Verslag huishoudelijke elektrische installatie op laagspanning en zeer lage spanning**Algemeen:**

Referentie: 011-20260430-07	Datum controle: 30/04/2026
Keurder: 011

Eigenaar: Stef Mees	EAN-code: Onbekend
Adres installatie: Oppuursdorp 6 6, 2870 - Puurs-Sint-Amands	Nummer teller(s): Onbekend
Distributienetbeheerder installatie: Fluvius	
Datum uitvoering installatie: ☐ Vóór 01/10/1981 ☒ Tussen 01/10/1981 en 01/06/2020 ☐ Vanaf 01/06/2020	
Type: ☒ Wooneenheid ☐ Niet-huishoudelijk ☐ PV ☐ Batterij ☐ Laadpaal

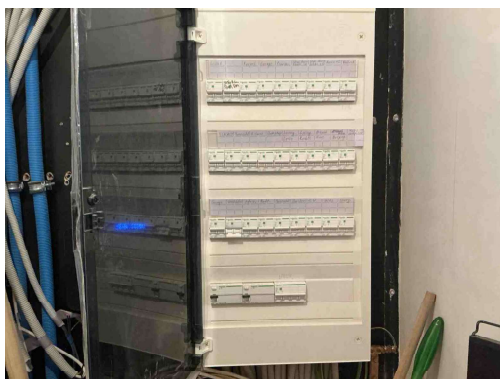
B17 - De voedingsspanning is niet op elk bord vermeld (Boek 1: 3.1.3.3).
Opmerking: Oa alle borden

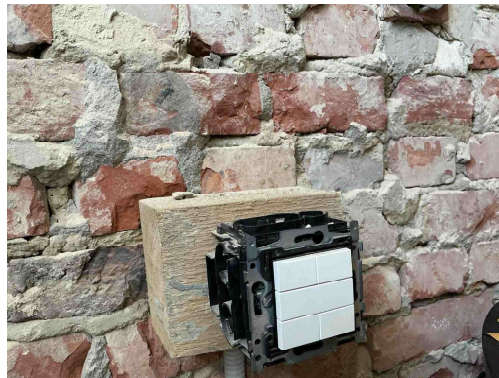
B17 - De voedingsspanning is niet op elk bord vermeld (Boek 1: 3.1.3.3).
Opmerking: Oa alle borden

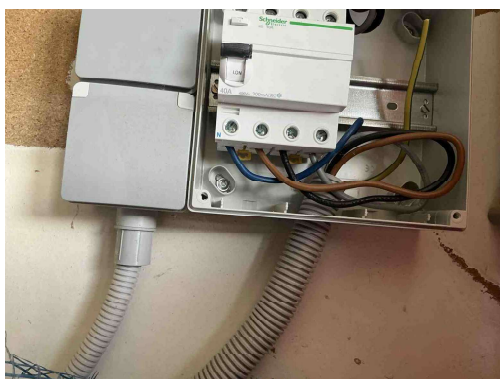
T21 - Het elektrisch materieel is niet geplaatst volgens de voorschriften van de fabrikant/ regels van goed vakmanschap . (Boek 1: 1.4.1.3)

Opmerking: Oa ophangvijzen bord 1, inbouwpotje garage

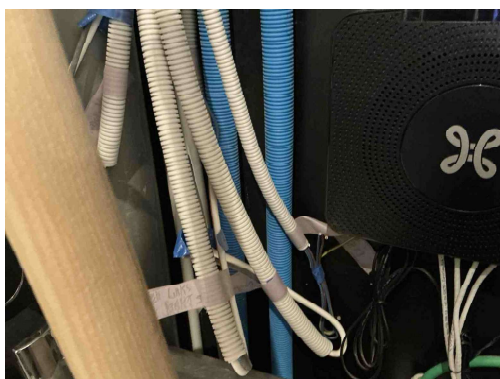
T21 - Het elektrisch materieel is niet geplaatst volgens de voorschriften van de fabrikant/ regels van goed vakmanschap . (Boek 1: 1.4.1.3)

Opmerking: Oa ophangvijzen bord 1, inbouwpotje garage

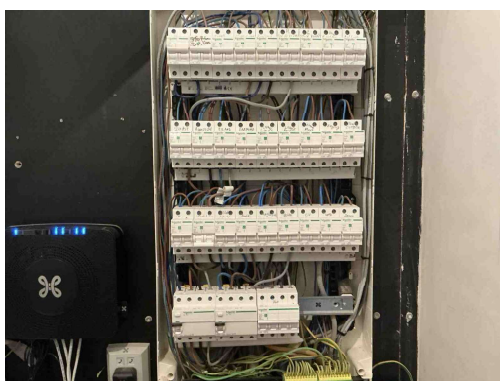
C28 - Niet gebruikte leidingen onder spanning zijn niet op een degelijke manier geïsoleerd of verwijderd (Boek 1: 4.2.1.1).

Opmerking: Oa rond bord 2
